Norges vassdrags- og energidirektorat
Konsesjonsavdelingen
Postboks 5091 Majorstua
0301 Oslo

Dato / 17.08.2017

SØKNAD OM PLANENDRING FOR OVERFØRING AV VESTRE MELRAKTJØDN TIL HEIMRE FLOGEVATN – SPERREDAM OG RØR I SKJÆRING

Figur 3: Oversikt over konsesjonssøkte tiltak (rødt), vurderte alternativer for reduksjon av flomtap (blått) og verneområde (grønt)

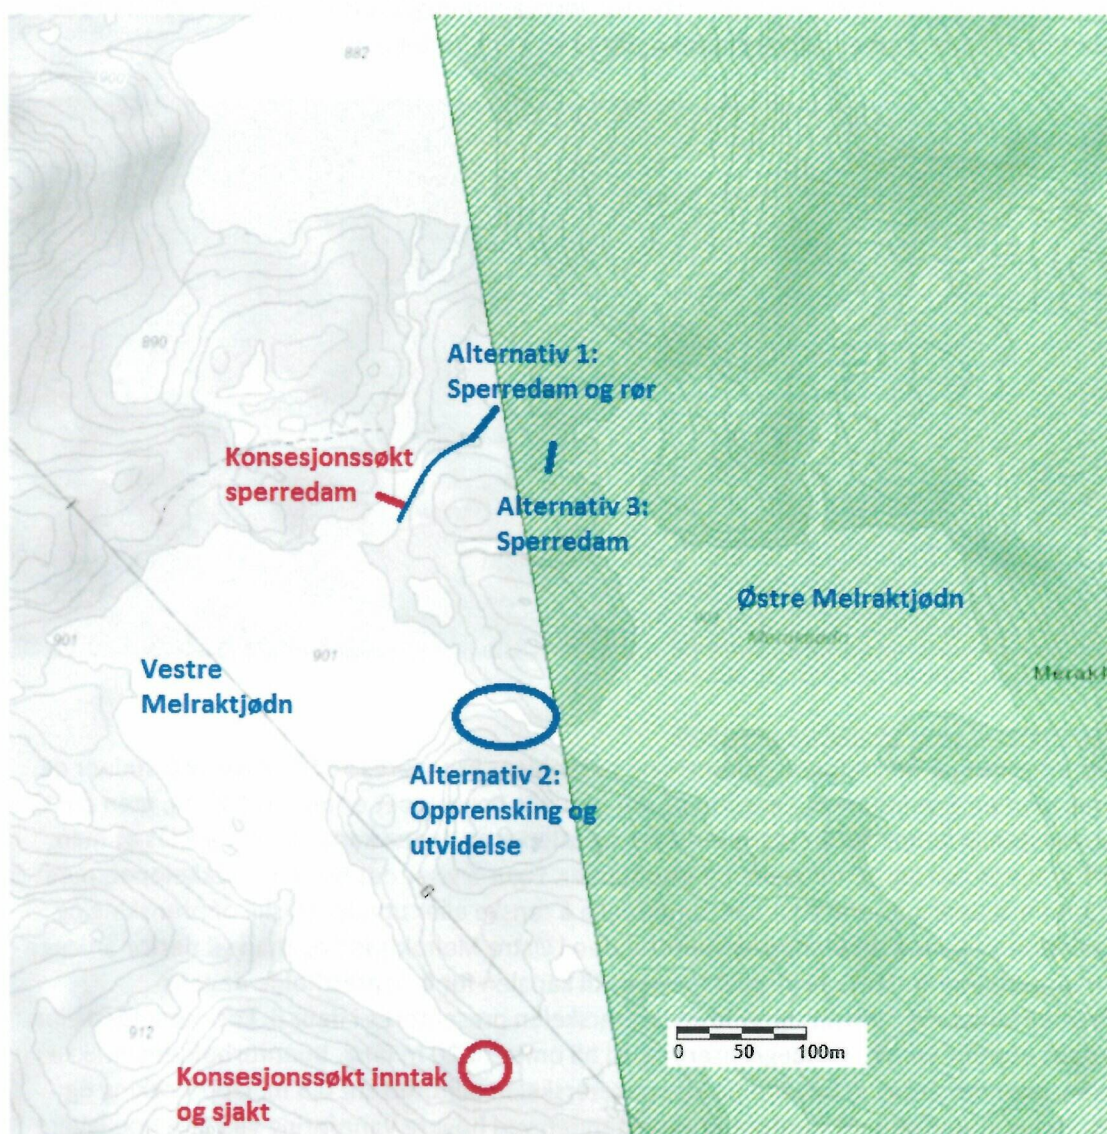
Det er tre mulige tiltak for å redusere flomtapet i det alternative bekkeløpet. Alternativ 1 er en sperredam i det alternative bekkeløpet som fører vannet inn i et rør tilbake til Vestre Melraktjødn. Alternativ 2 er opprensning og utvidelse av bekkeløpet mellom Østre og Vestre Melraktjødn. Alternativ 3 er bygging av en sperredam i det alternative bekkeløpet som medfører at vannet flyter gjennom det normale bekkeløpet. Alternativ 1 kan gjennomføres utenfor Setesdal-, Vesthei-, Ryfylkeheiane (SVR) verneområde, og vil ikke påvirke vannstanden i Østre Melraktjødn. Alternativ 2 kan gjennomføres utenfor verneområdet men vil påvirke vannstanden i Østre Melraktjødn. Alternativ 3 vil både måtte gjennomføres innenfor verneområdet, og vil påvirke vannstanden i Østre Melraktjødn. Figur 3 presenterer de tre alternativene for reduksjon av flomtap, tiltakene som er konsesjonssøkt, og verneområdet.

Figur 5: Normalt bekkeløp med aktuelle områder for opprensning og utvidelse markert med stiplet linje (alternativ 2).

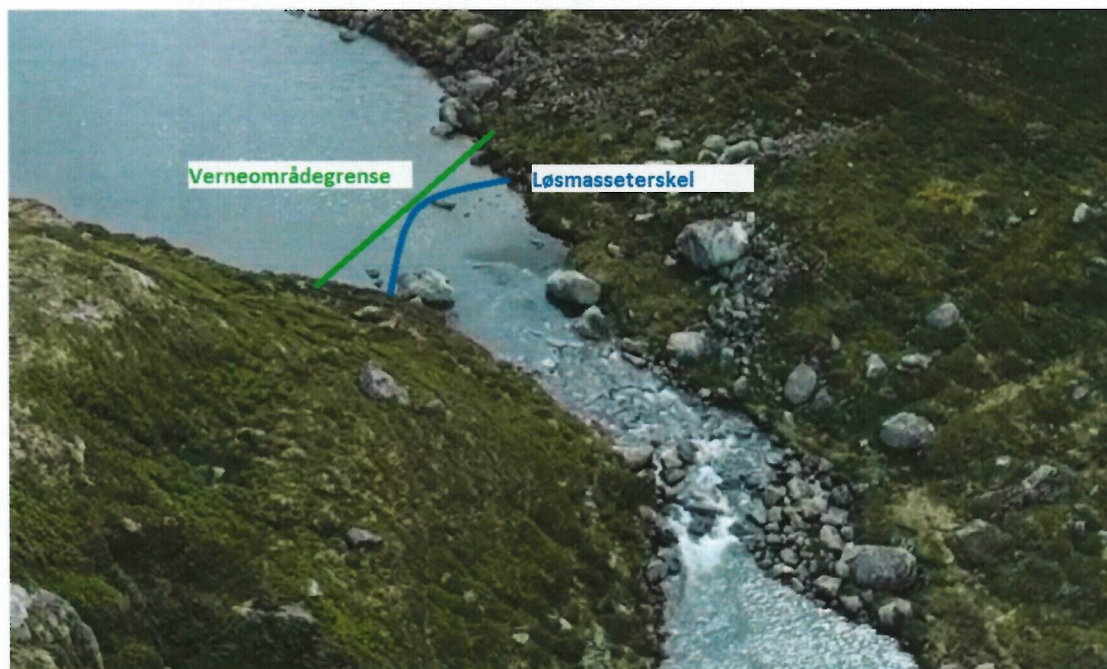
Opprensing og utvidelse av det normale bekkeløpet kan gjøres ved å grave opp steiner og grus med en gravemaskin. Lengden på det aktuelle bekkeløpet er omtrent 70 m, men det er hovedsakelig behov for å renske innløpet og utløpet av denne kanalen. Det anslås at man må grave ut om lag 10 m^3 stein- og grusmasser. Figur 5 viser det normale bekkeløpet, med stiplet markering av områder som er aktuelle å renske eller utvide. En slik opprensing og utvidelse vil kunne senke normalvannstanden i Østre Melraktjødn og man vil derfor anlegge en løsmasseterskel litt oppstrøms innløpet til kanalen for å opprettholde dagens normalvannstand. Plassering av løsmasseterskelen presenteres i figur 6. Løsmasseterskelen legges utenfor verneområdegrensen, og vil bli omtrent 20 m lang. Bunnforholdene er ikke målt, men det antas at høyden på løsmasseterskelen blir omtrent 0,5 m. Opprensing og utvidelse av kanalen vil medføre at vannstanden ved høyere vannføring vil være noe lavere enn med dagens situasjon, og høyeste flomvannstand vil således bli noe redusert. Denne effekten vil imidlertid være begrenset grunnet det alternative bekkeløpet som bidrar til at vannstanden i Østre Melraktjødn også med dagens situasjon ikke blir høy. Ved vannstandsheving mer enn 40 cm vil vann renne over det alternative bekkeløpet, og

vannstanden i Østre Melraktjødn i stor grad bestemmes av dette. Kostnadene for opprensning og utvidelse av bekkeløpet, samt etablering av løsmasseterskel er estimert til 0,3 mill. kr. Tiltaket anslås å øke overført vannmengde tilsvarende 2,8 GWh. Dette gir isolert sett en utbyggingspris på 0,1 kr/kWh for tiltaket.
